RECUPERO AMBIENTALE DELLA MINIERA DI SANTA BARBARA

Parere n. 5

Recupero ambientale della miniera di Santa Barbara  
nei comuni di Cavriglia (AR) e di Figline e Incisa Valdarno (FI)- costruzione dei bacini di  
Castelnuovo dei Sabbioni e Allori all'interno della miniera di S. Barbara”

Oggetto: Realizzazione collina schermo ex area mineraria di S.Barbara — piano di campionamento delle terre provenienti dagli scavi del Nodo AV di Firenze – **Valutazioni istruttorie.**

Figura 1: schema riportato a pag. 17 del documento IFR.

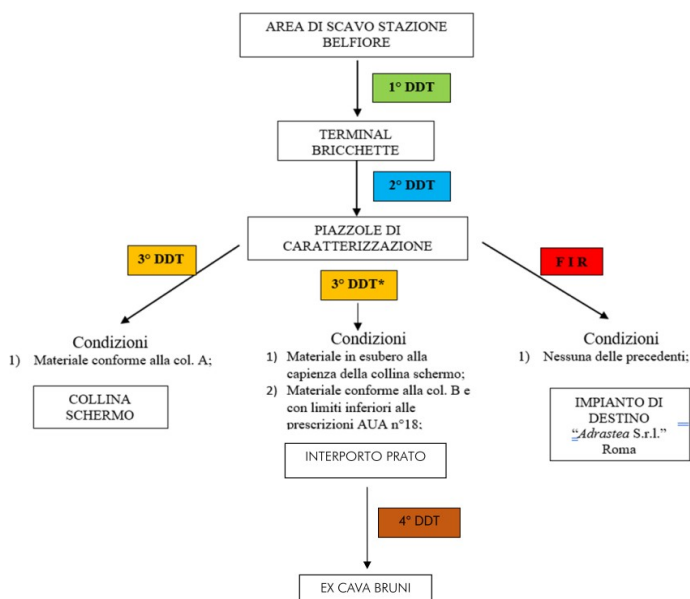
Per la verifica ambientale si concorda con il criterio di controllo "per stati di avanzamento". Tuttavia la risposta è molto generica e non è supportata da alcuna previsione. Si ritiene quindi necessario che, prima di procedere alla realizzazione della "Collina schermo", sia presentato un programma che indichi come il proponente intende procedere con l'abbancamento a dimora dei materiali, e che preveda le verifiche ambientali necessarie "per stati di avanzamento".

Figura 3: ricostruzione paleogeografica nel Villafranchiano inferiore (da relazione geologica del PAC). In rosso è evidenziata indicativamente l'area di realizzazione della Stazione AV.

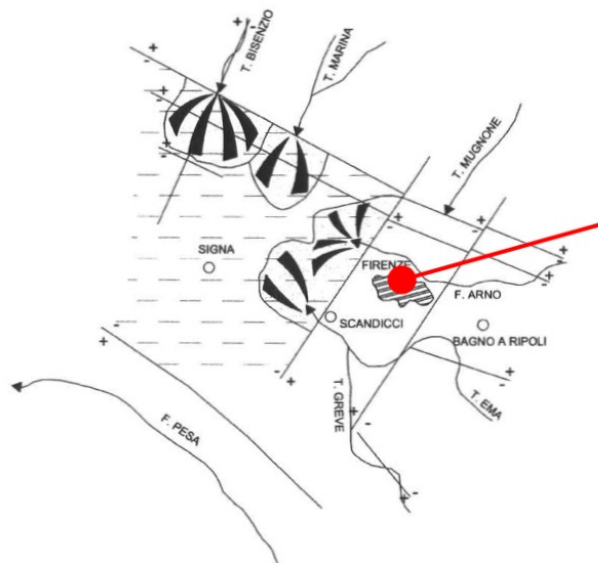
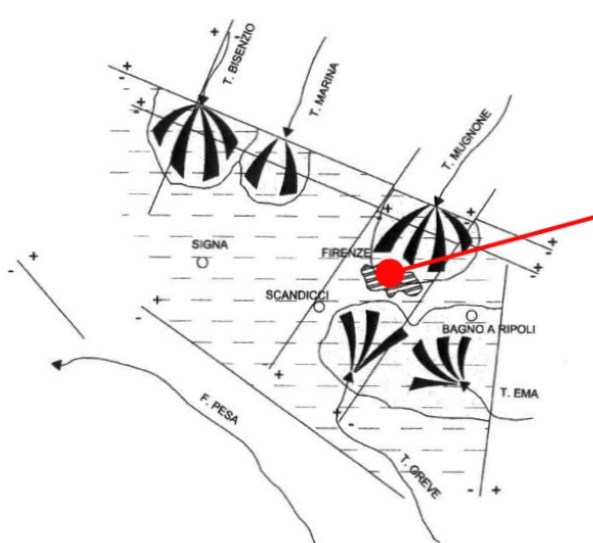
Greve già recapitava i suoi depositi a valle dell'attuale Firenze (Figura 3). Pertanto il rinvenimento di clasti contenenti amianto risulta estremamente improbabile.

Figura 5: carta geologica dell'area intorno Firenze (da WMS regione Toscana). Sono evidenziati: in blu i principali bacini idrografici; in nero gli affioramenti di rocce potenzialmente contenenti amianto; in rosso l'area di realizzazione della stazione AV.

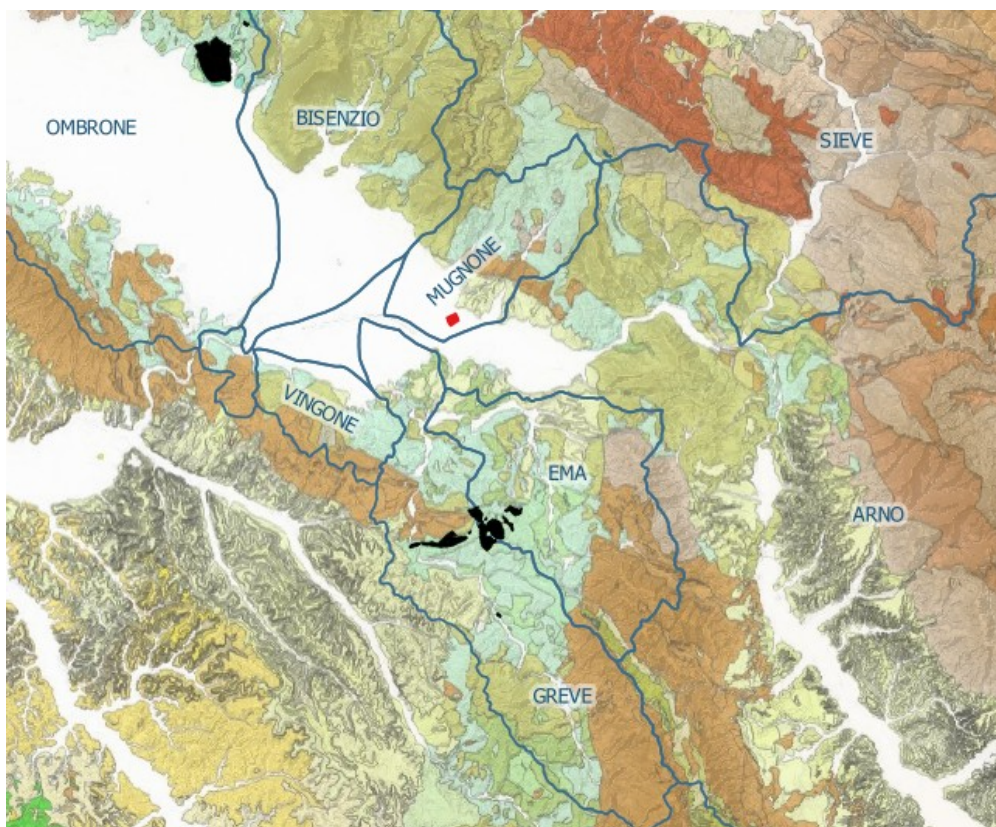
- SUPERSINTEMA DELL'ARNO (SA): essendo depositi di età decisamente recente (meno di 10.000 anni) la configurazione paleogeografica di deposizione è da considerarsi pressoché coincidente con l'idrografia attuale.
  - SINTEMA DELL'ARNO (SA8). Il bacino di alimentazione è particolarmente ampio e vede la presenza di rocce ofiolitiche solo in affioramenti di dimensioni estremamente limitate (dell'ordine di qualche ettaro) nell'alto bacino del fiume Sieve. La probabilità di ritrovamento di clasti contenenti amianto è quindi irrilevante.
  - SINTEMA DEL TERZOLLE-LASTRA (SA4): i bacini del Torrente Lastra e del Torrente Terzolle, affluenti del Mugnone, non presentano affioramenti ofiolitici.
